**Enquête publique sur le projet de modification du Plan Local d'Urbanisme de la commune de Bombon prescrite par l'arrêté municipal n° 46-2020 du 28 septembre 2020**

## **Rapport du Commissaire Enquêteur**

## 5.2.2 Création d'une liaison directe entre la rue de la Fontaine et le sentier de la Forge

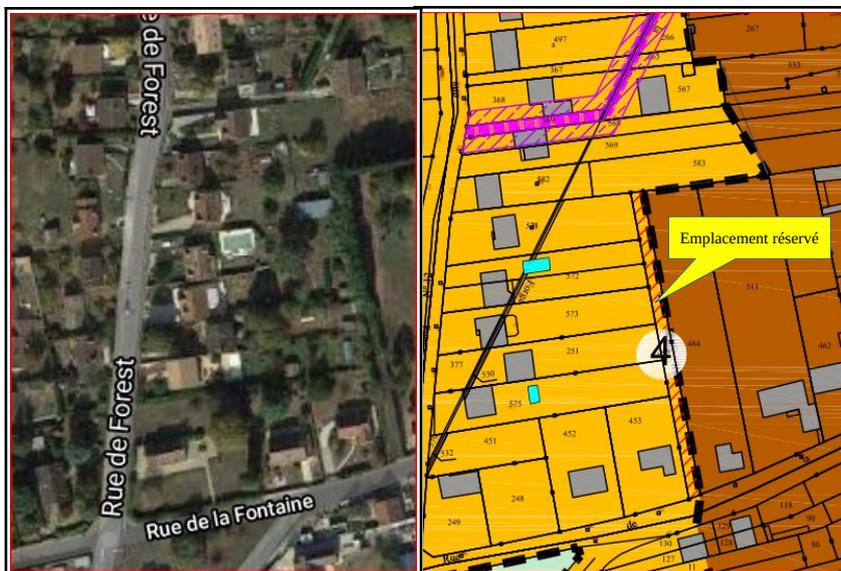
Thème	Observations	Organisme
Emplacements réservés	- L'emplacement réservé n° 3 réduit de 400 m <sup>2</sup> les possibilités de densification (contraire au PADD) - L'emplacement réservé n° 4 ne permet pas d'assurer une continuité entre la rue de la Fontaine et le sentier de la Forge.	État Com. Enquêteur
Modifications des hauteurs autorisées	- La modification des hauteurs n'est pas justifiée. - Passer de R + 1 + C à R + C réduit les capacités de densification (zones UB et A).	État
Interdiction des sous sols (motivée par les sols argileux et les remontées de nappe)	- Justifications peu recevables : les sous sols entraînent un approfondissement des fondations (critère favorable pour une protection contre les effets du retrait gonflement des argiles). - Les risques de remontée de nappe ne sont pas présents sur toute la partie urbanisée.	État, Com. Enquêteur
Mise en cause de la densification promue par le PADD	- Réduction des hauteurs maximales autorisées des constructions (UA, UB, A et N) - Interdiction de construire des sous sols. - Règles d'accès aux voiries plus contraignantes pour les terrains constructibles. - Création d'une bande de 5 mètres en non aedifcondi le long des sentes. - Interdiction d'accéder aux sentes à partir des parcelles de la zone A.	État

## - **Emplacement réservé pour la création d'une liaison verte (emplacement réservé n° 4)**

L'emplacement réservé n° 4 a pour objectif de permettre un accès direct de la rue de la Fontaine au sentier de la Forge. Or, il est nécessaire de traverser des parcelles privées pour rejoindre le sentier depuis l'extrémité de l'emplacement.

*Réponse de la commune : La commune va poursuivre son emplacement réservé afin de relier l'ER n°4 à la sente piétonne.*

La modification retenue permet de justifier l'emplacement réservé 4. Les conditions de prise en compte de cette modification devront être analysées pour assurer la sécurité juridique.

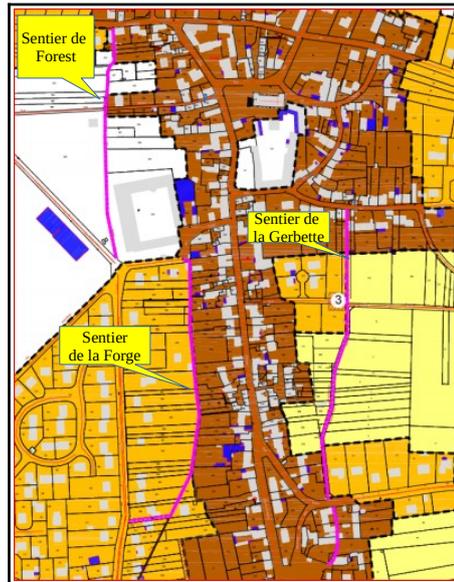
Thème	Observations	Organisme
Modification du tracé des sentes	- Modification des tracés des sentes entre le PLU initial (RP p 82) et le projet de modification du PLU (sentier de la Forge et chemin d'exploitation n° 2) inexpliquée - La référence réglementaire pour justifier la protection des sentes est erronée (l'article L 123-1 du code de l'urbanisme porte sur le SDRIF)	État Com. Enquêteur
Remise à jour des articles du code de l'urbanisme	- Pas pris en compte.	État

*Pouvez-vous expliciter l'évolution des tracés des sentes entre le PLU et la modification proposée ?*

*Réponse de la commune : Le bureau d'étude qui a élaboré le PLU a fait une erreur sur la reprise des sentes piétonnes. Le rapport de présentation p 82 présente une carte des sentes piétonnes erronées. Lors de cette modification les sentes ont été retracées correctement. Dans le PLU approuvé les sentes piétonnes sont déjà protégées REGLEMENT« Toutefois, de part et d'autre du chemin d'exploitation n°2, du sentier de Gerbette et du sentier de la Forge, sur une profondeur de 5 mètres à compter de la limite d'emprise, aucune construction n'est autorisée. » « Aucun accès principal ne sera autorisé sur le chemin d'exploitation n°2, le sentier de Gerbette, le sentier de Forest et le sentier de la Forge ». La modification du PLU vient juste apporter graphiquement sur le plan de zonage la réglementation écrite en retraçant les sentes aux bons endroits et en intégrant la zone de protection oubliée lors de l'élaboration du PLU.*

*Les sentes sont par conséquent protégées selon l'article L.123-1-5-III.2 du code de l'urbanisme, évitant ainsi toute modification.*

La modification du PLU n'apporte pas de contraintes supplémentaires en terme de densification mais précise, sur le plan de zonage, le tracé réel des sentes et les bandes de 5 m. non constructibles de part et d'autre de celles-ci. Cet apport améliore la compréhension du contenu du plan local d'urbanisme sans impact sur la densification.
